## 東通原子力発電所1・2号機新設に係る環境影響評価書について

- ・ 環境影響評価準備書に対する経済産業大臣勧告は6項目、県知事意見は15項目。
- ・ これらの意見をすべて検討し、評価書に反映した。
- ・ 評価書での主な対応状況は、以下のとおり。

### 変更エリアの変更

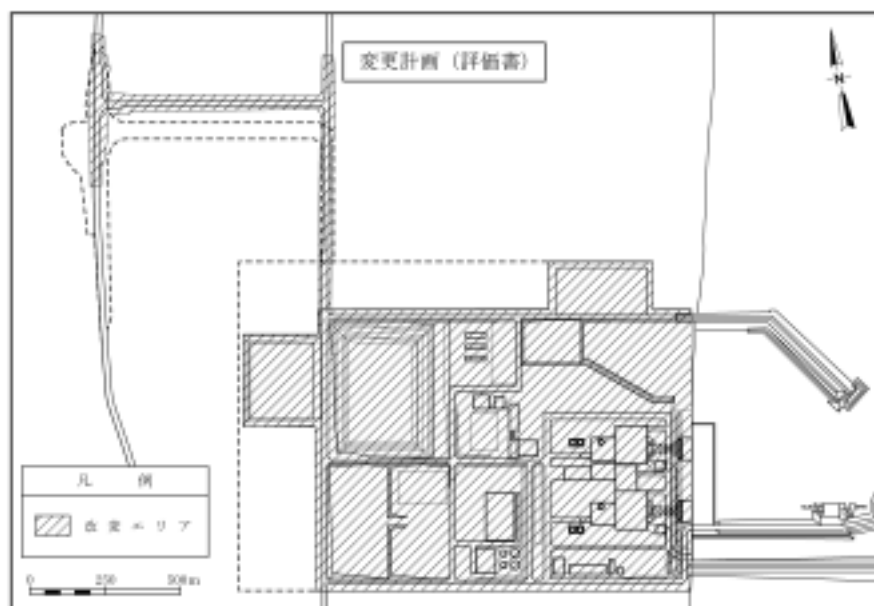
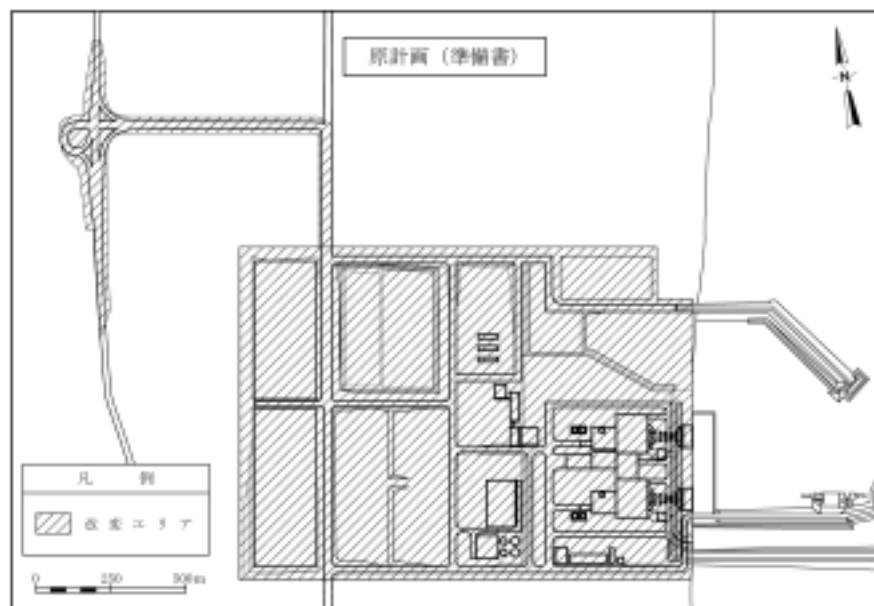
重要な動植物の生息・生育地となっている湿原への影響及び樹木伐採面積を可能な限り低減するため、工事中仮設ヤード面積の縮小、進入路計画の変更、その他施設エリア面積の縮小等の追加検討を行い、その結果、土地造成面積を準備書の約104万㎡から約22万㎡(約21%)縮小して約82万㎡とした。(経済産業大臣勧告、青森県知事意見)

重要な動植物の生息・生育地となっている湿原への影響及び樹木伐採面積を可能な限り低減するため、工事中仮設ヤード面積の縮小、進入路計画の変更、その他施設エリア面積の縮小等の追加検討を行い、その結果、土地造成面積を準備書の約 104 万 $\text{m}^2$ から約 22 万 $\text{m}^2$ （約 21%）縮小して約 82 万 $\text{m}^2$ とした。

## ビオトープコリドールの整備イメージ

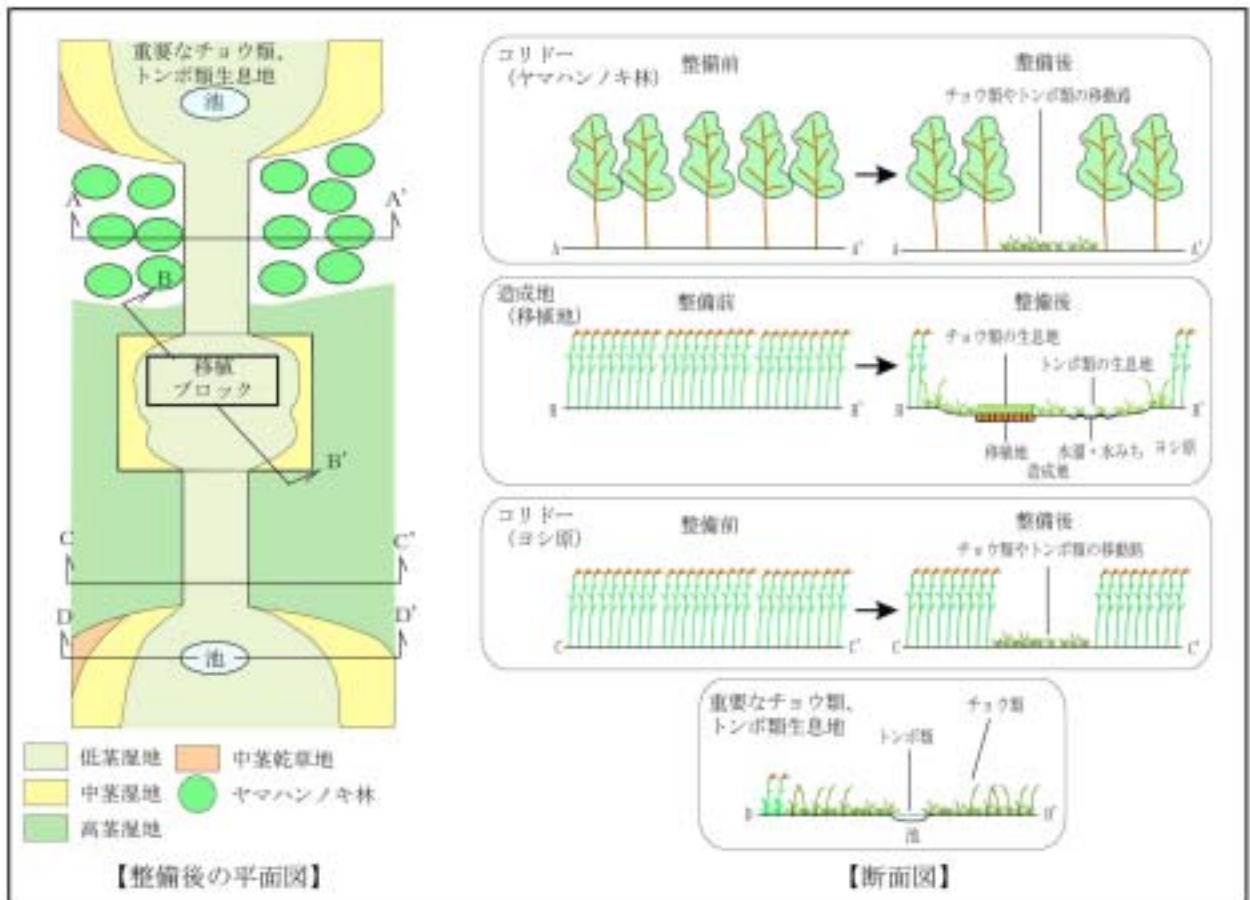
ビオトープネットワークの整備については、整備計画と事後調査計画を詳細に記載した。また、整備の実施に当たっては、専門家の指導、助言を得て、現地の状況に応じて順応的な整備を行うこととした。(経済産業大臣勧告、青森県知事意見)
